Bebauungsplan Nr. 19/2014 „Wohnpark Farnwiese / 1. Änderung Idsteiner Straße“ Beteiligung gemäß § 3 Abs. 2 und § 4 Abs. 2 BauGB
Abwägungsvorschläge zu den Bedenken, Anregungen und Hinweisen

S 645 Bauungsplan NR. 19/2014 „Wohnpark Farnwiese / 1. Änderung Idsteiner Straße“ im Ortsteil Niedernhausen

Stand: Juli 2017

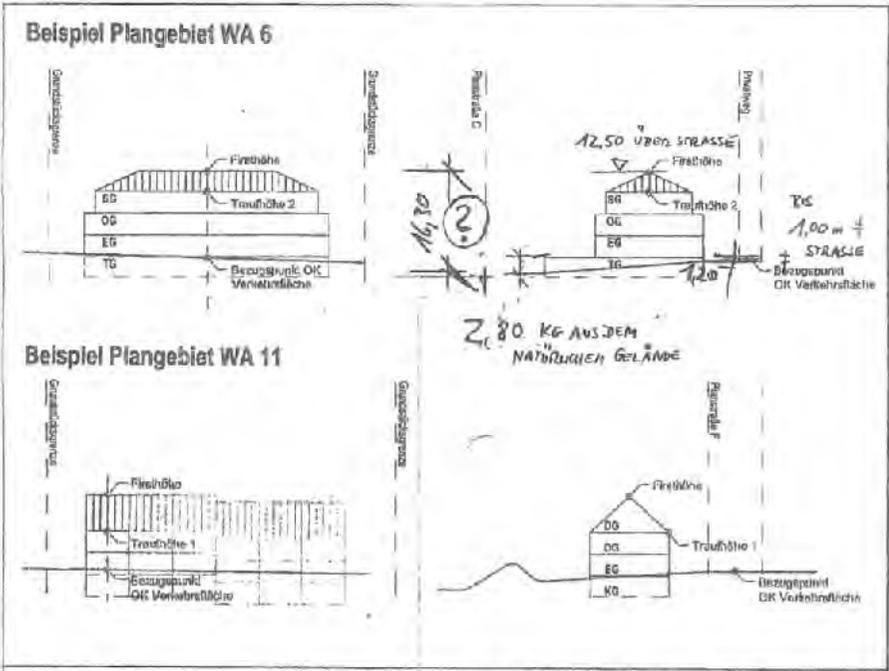
Bürger: 6	Schreiben vom 12.01.2017
Stellungnahme Bürger	Stellungnahme Verwaltung und Planungsbüro / Beschlussempfehlung
<p>Abhelfen könnte hier eine nur für die Rettungsdienste passierbare Absperrung z. B. in Form eines Tores, das für Fußgänger, Radfahrer und andere nicht passierbar ist.</p> <p>Ich bitte die Gemeinde eine entsprechende Festsetzung im Bebauungsplan vorzunehmen.</p> <p>3.</p> <p>Eine weitere Problematik betrifft die Grundstücke im Plangebiet WA9:</p> <p>Die dort entstehenden Häuser werden ihren Garten angrenzend an die Planstraße J haben, möglicherweise bei Reihemittelhäusern ohne direkten Zugang von der Straße zum Garten.</p> <p>Erfahrungsgemäß bietet sich hier ein Gartentor an, um Gartenbedarf und –abraum, sowie auch Baumaterial für gartenbauliche Maßnahmen (Verlegen von Wegen/ Terrassen, Bau von Gartenhütten etc.) anzuliefern bzw. zu entsorgen.</p> <p>Ich bitte hinsichtlich der obigen Ausführungen zu bedenken, dass es sich bei meinem Teil der Privatstraße sozusagen um meinen Vorgarten handelt.</p> <p>Die zu erwartenden Auseinandersetzungen wegen unerlaubter Nutzung werden den nachbarschaftlichen Frieden erheblich stören und deshalb sollte bereits im Vorfeld Verhältnisse geschaffen werden, die das nicht erforderlich machen.</p> <p>Ich bitte daher die Gemeinde, entweder eine Einzäunung zum Plangebiet WA9 vorzunehmen oder durch Festsetzungen im Bebauungsplan dafür Sorge zu tragen, dass kein Zugang zur Planstraße J eingerichtet werden kann.</p> <p>Ich bitte, meine Einwände zu berücksichtigen.</p> <p>Mit freundlichen Grüßen</p>

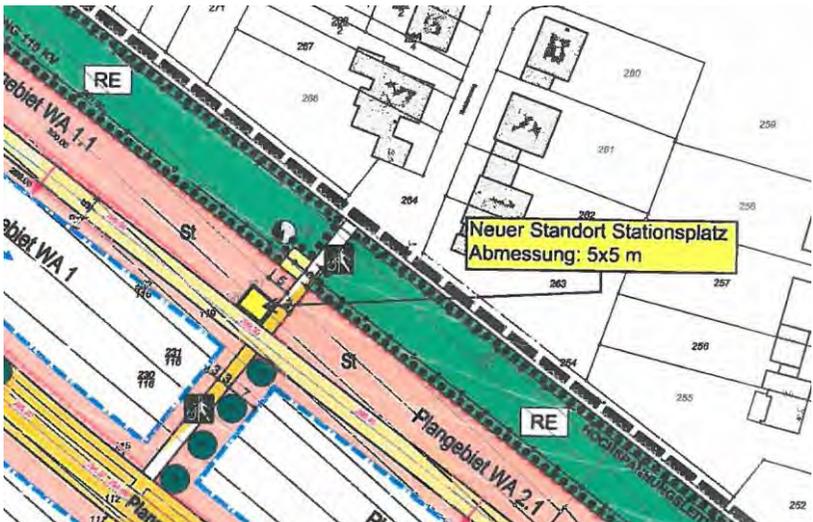
Regierungspräsidium Darmstadt	Schreiben vom 13.01.2017
Stellungnahme Behörde / Träger	Stellungnahme Verwaltung und Planungsbüro / Beschlussempfehlung
<p>Die Auswertung der beim Kampfmittelräumdienst vorliegenden Kriegsluftbilder hat ergeben, dass sich das im Lageplan näher bezeichnete Gelände in einem Bombenabwurfgebiet befindet. Vom Vorhandensein von Kampfmitteln auf solchen Flächen muss grundsätzlich ausgegangen werden.</p> <p>Eine systematische Überprüfung (Sondieren auf Kampfmittel, ggf. nach Abtrag des Oberbodens) ist daher vor Beginn der geplanten Bauarbeiten und Baugrunduntersuchungen auf den Grundstücksflächen erforderlich, auf denen bodeneingreifende Maßnahmen stattfinden. Hierbei soll grundsätzlich eine EDV-gestützte Datenaufnahme erfolgen.</p> <p>Zu Ihrer eigenen Sicherheit sollten Sie sich bescheinigen lassen, dass die Kampfmittelräumarbeiten nach dem neuesten Stand der Technik durchgeführt wurden. Der Bescheinigung ist ein Lageplan beizufügen, auf dem die untersuchten Flächen dokumentiert sind. Weiterhin ist das verwendete Detektionsverfahren anzugeben.</p> <p>Für die Dokumentation der Räumdaten beim Kampfmittelräumdienst des Landes Hessen wurde das Datenmodul KMIS-R entwickelt. Wir bitten Sie, bei der Beauftragung des Dienstleisters auf die Verwendung des Datenmoduls KMIS-R hinzuweisen.</p> <p>Hierfür ist es erforderlich, dass die überprüften und geräumten Flächen örtlich mit den Gauß/Krüger Koordinaten eingemessen werden. Wir bitten Sie nach Abschluss der Arbeiten um Übersendung des Lageplans und der KMIS-R-Datei, welche Sie durch die von Ihnen beauftragte Fachfirma erhalten.</p> <p>Das Datenmodul KMIS-R können Sie kostenlos von der nachstehenden Internetseite des Kampfmittelräumdienstes downloaden: http://www.rp-darmstadt.hessen.de (Sicherheit und Ordnung, Gefahrenabwehr, Kampfmittelräumdienst)</p> <p>Die Kosten für die Kampfmittelräumung (Aufsuchen, Bergen, Zwischenlagern) sind vom Antragsteller/Antragstellerin, Interessenten/Interessentin oder sonstigen Berechtigten (z.B. Eigentümer/Eigentümerin, Investor/Investorin) zu tragen. Die genannten Arbeiten sind daher von diesen selbst bei einer Fachfirma in Auftrag zu geben und zu bezahlen.</p> <p>Für die Dokumentation der durchgeführten Kampfmittelräumung werden die örtlichen Gauß/Krüger-Koordinaten benötigt.</p>	<p><u>Kampfmittelräumdienst</u></p> <p>Wie bereits in der Abwägung zur 1. Behördenbeteiligung festgestellt wurde, ist aufgrund des festgestellten Bombenabwurfgebiets eine Kampfmittelsondierung erforderlich.</p> <p>Die Hinweise werden zur Kenntnis genommen und die getroffenen Beschlüsse aufrechterhalten. Eine Kampfmittelsondierung ist durchzuführen.</p>
